Commissione Tecnica PNRR - PNIEC

Parere n. 88 del 24/11/2022

Progetto	<p><i>Valutazione Impatto Ambientale</i></p> <p>Progetto di un Impianto agri-voltaico, da realizzarsi nel comune di Foggia (FG) in località Borgo Mezzanone - Macchia Rotonda, di potenza nominale pari a 48,63 MW</p> <p>ID_VIP: 7576</p>
Proponente	<p>IPC PUGLIA S.r.l.</p>

Figura 4: Sezione tipo dei tracker

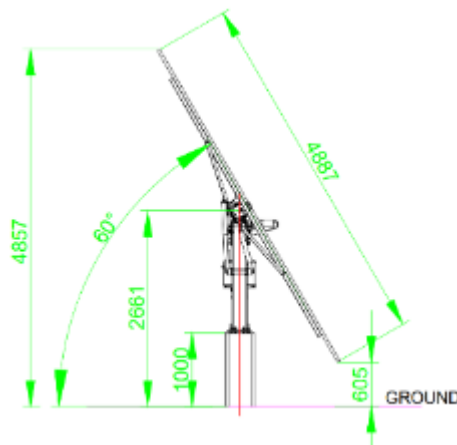
La Commissione rileva che l'altezza minima da terra dei pannelli rientra nel Requisito C, tipo 2, delle "Linee Guida in materia di impianti Agrivoltaici", redatto dal GdL coordinato dal Dipartimento per l'Energia del MiTE⁸ (giugno 2022), per cui il progetto in esame rientra tra gli "impianti agrivoltaici di tipo 2)", che prevedono "esclusivamente un uso combinato della porzione di suolo interessata" dalla produzione energetica ed agricola.

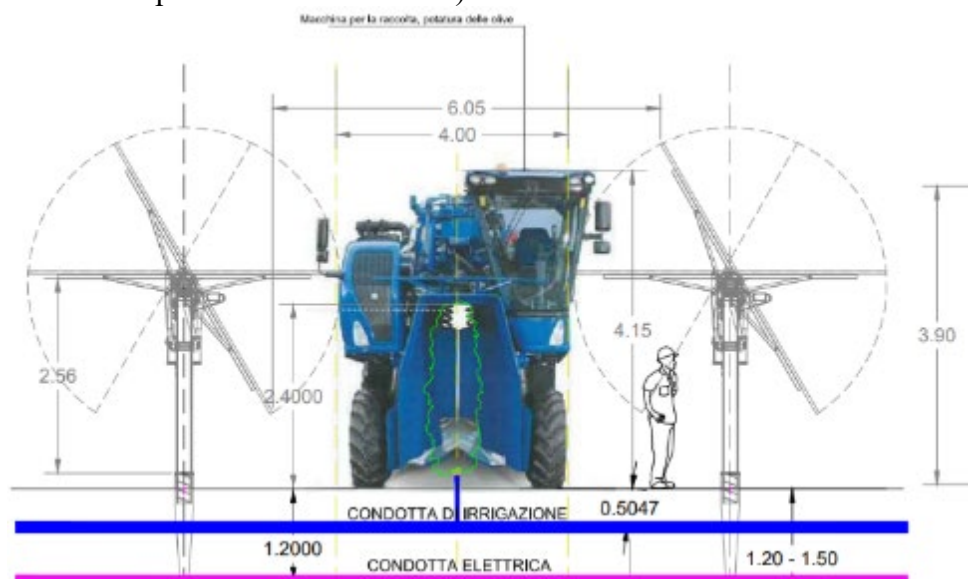
La Commissione rileva che le informazioni sulla siepe prevista non sono congruenti nei diversi documenti presentati dal Proponente.

Premesso quanto sopra, la Commissione, valutata la documentazione presentata e all'esito delle verifiche eseguite nell'ambito del procedimento in esame, tenendo conto della natura dell'opera ritiene che per permettere il passaggio per la piccola e media fauna la recinzione debba essere sollevata da terra di almeno 30 cm per tutto il suo sviluppo e che al fine di aumentare la connettività ecologica e migliorare la biodiversità del sito, all'esterno dell'intero impianto, per una fascia di 5m, si dovrà prevedere una siepe polispecifica e pluristratificata, come indicato nella **Condizione Ambientale n. 2**.

Figura 13: Interferenza con le aree tutelate dal PTCP

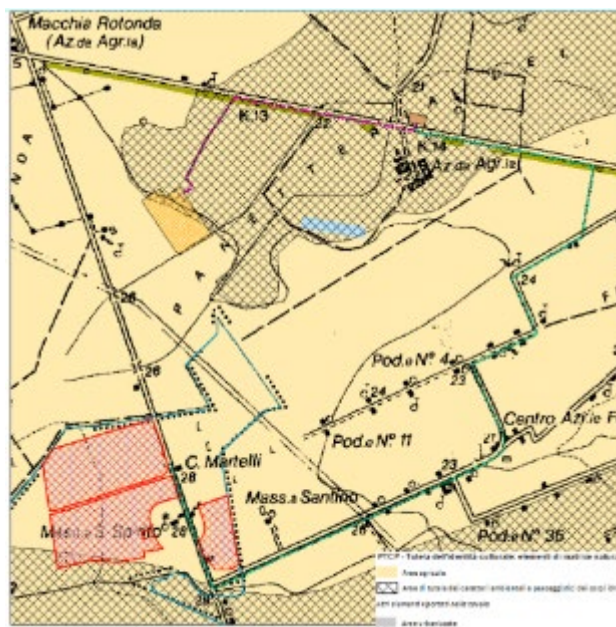
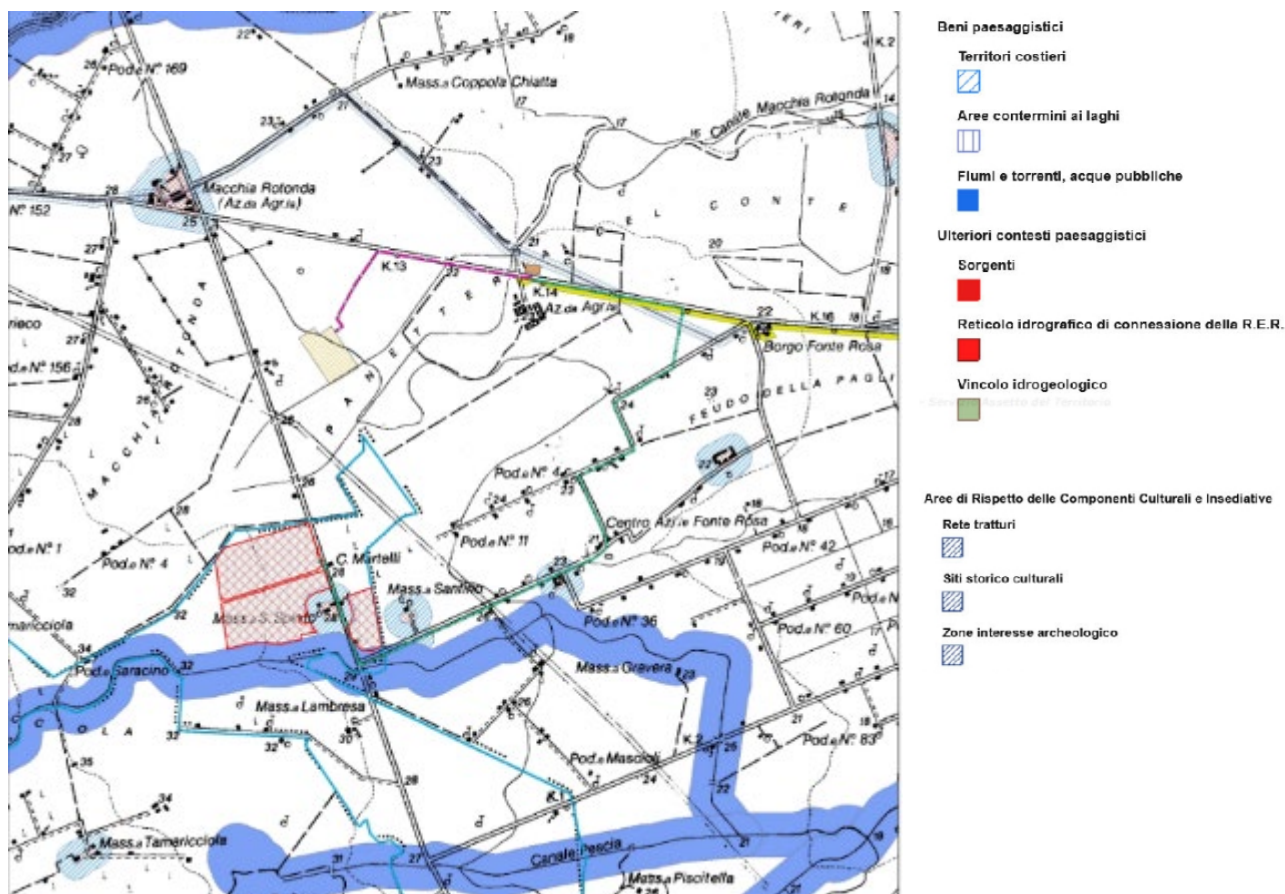
- l'interferenza del cavidotto MT con un'area di rispetto delle componenti culturali e insediative (rete dei tratturi) individuate nel PPTR della Regione Puglia;
- l'interferenza di alcune parti dell'impianto di produzione e dei cavidotti MT e AT con aree di tutela dei caratteri ambientali e paesaggistici dei corsi d'acqua perimetrate dal PTCP della Provincia di Foggia.

Premesso quanto sopra, la Commissione, valutata la documentazione presentata e all'esito delle verifiche eseguite nell'ambito del procedimento in esame, ritiene comunque che il tracciato del cavidotto MT debba essere modificato in modo da evitare l'interferenza con il tracciato del "Tratturello Foggia-Zapponeta" e con la relativa area di rispetto individuate nel PPTR della Regione Puglia, come indicato nella **Condizione Ambientale n. 1**.
